ANGÅENDE BEGÄRAN FRÅN STOCKHOLMS HAMN AB ATT FÅ DUMPA MUDDERMASSOR I VATTEN UTANFÖR BJÖRKÖ (HANINGE KOMMUN) I SAMBAND MED HAMNPROJEKTET VID NORVIKSUDDE I NYNÄSHAMNS KOMMUN

Björkö fastighetsägarförening

Bilag 1

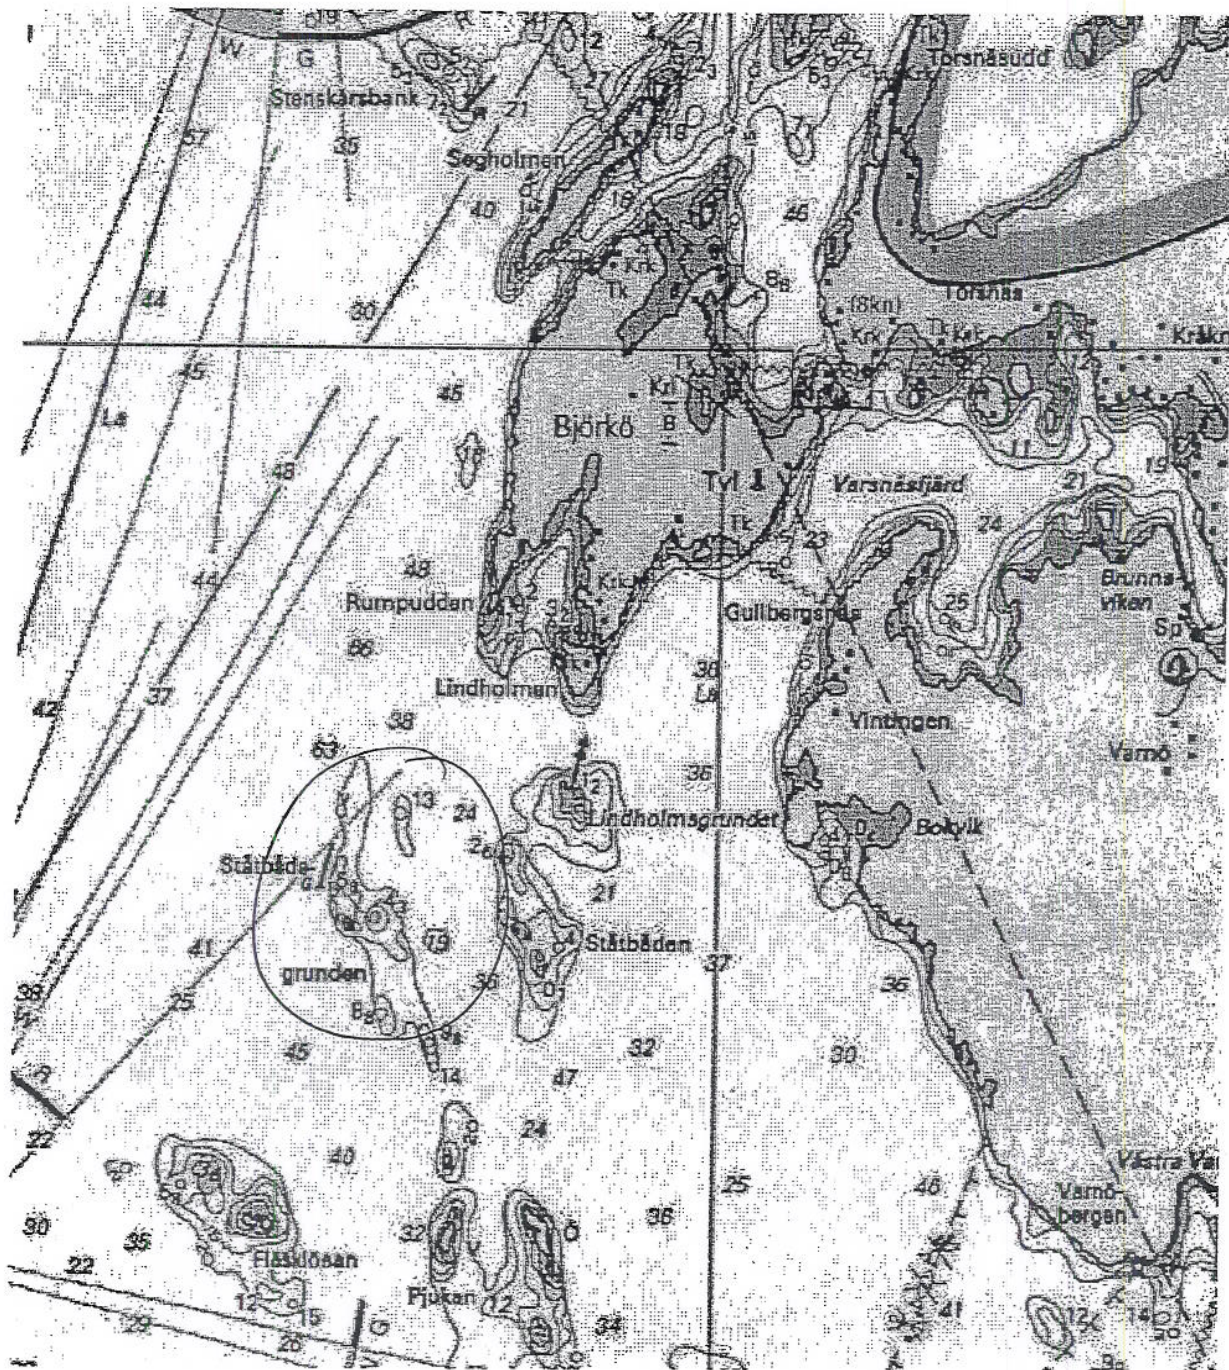
I det kartmaterial som bifogats ansökan och miljökonsekvensutredningen har en undersökt tippningsplats som bedömts olämplig ur miljösynpunkt, Ståtbådegrunden, utanför Björkö ritats in på fel plats i kartan. Av kartan som bifogats utredningen framstår avståndet mellan Björkö's sydspets och Ståtbådegrunden som dubbelt så stort som längden på Björkö (syd-nordlig riktning). I verkligheten ligger Ståtbådegrunden mycket nära Björkö och på enskilt vatten tillhörande Björkö 1:1, se bifogad förstoring av sjökort över aktuell plats (bilaga 1). Detta skulle betyda att den begärda tippningsplatsen i själva verket ligger helt inpå land på Björkö's sydvästspets, dvs. mellan Ståtbådegrunden och Björkö. Vidare betyder det att eftersom de båda undersökta tippningsplatserna ligger helt intill varandra så kan befaras att den olämplighet ur miljösynpunkt som föreligger för Ståtbådegrunden även kan gälla Björkö. I utredningen 2007-01-30 framgår på sid. 16. "Område 2, Ståtbådegrunden (figur 5.2) är direkt olämplig(t)¹ som tippplats då området har omfattande erosion varvid tippade muddermassor skulle transporteras från området."
